RENESAS TECHNICAL UPDATE

製品分類	MPU & MCU	発行番号	TN-SH7-A819A/J	Rev.	第1版
題名	LCD コントローラに関する誤記訂正と追加		情報分類	技術情報	
適用製品	SH7203 グループ	対象ロット等	関連資料	<ul style="list-style-type: none"> ・ SH7203 グループハードウェアマニュアル (RJJ09B0341-0300) ・ SH7263 グループハードウェアマニュアル (RJJ09B0284-0300) 	
	SH7263 グループ	全ロット

上記適用製品に内蔵されている LCD コントローラ (LCDC) に関して、ハードウェアマニュアルの誤記訂正と追加がございます。

図24.4 電源制御シーケンスのフローチャート

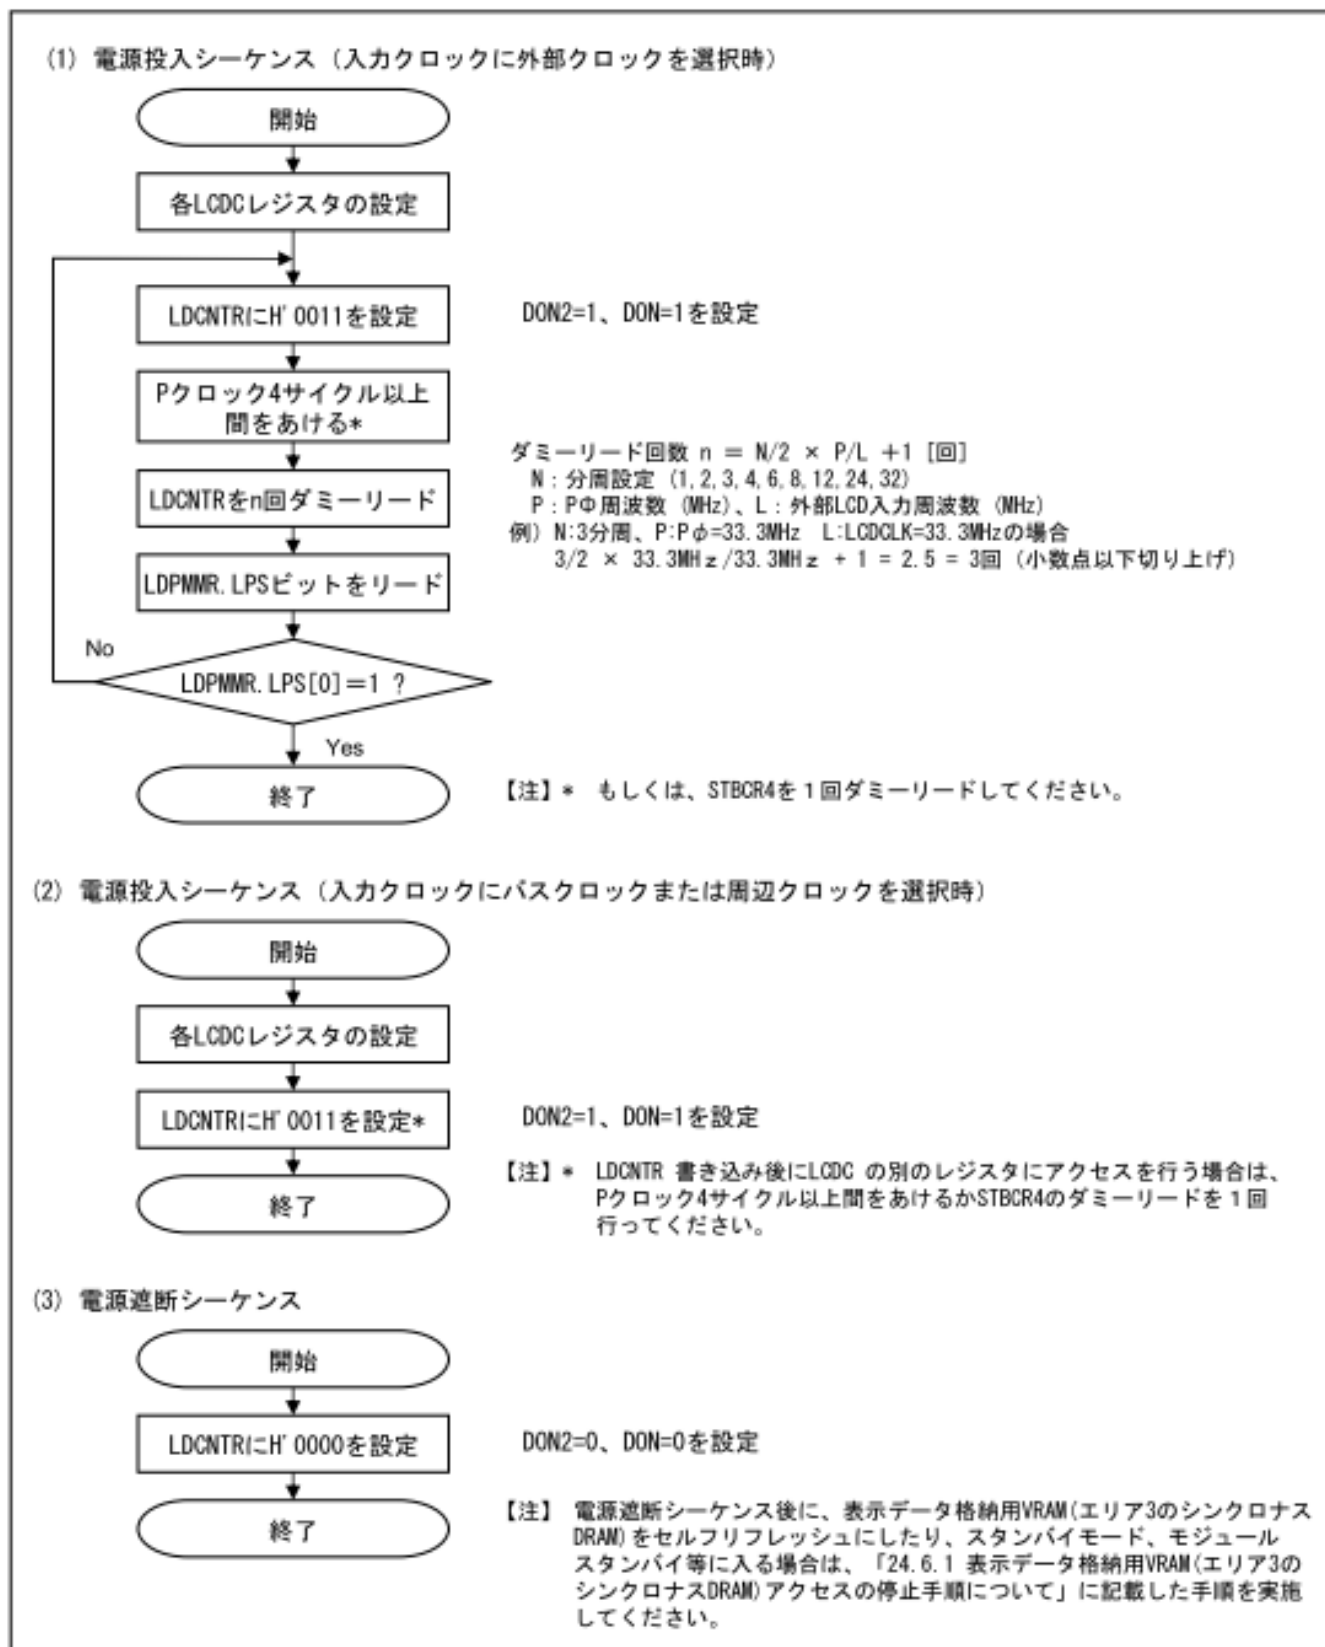
電源制御シーケンスのフローチャートを図 24.4 に、概略タイミングチャートを図 24.5～図 24.8 に、設定可能な電源制御シーケンス期間の説明を表 24.6 に示します。

3. 追加の図 24.4
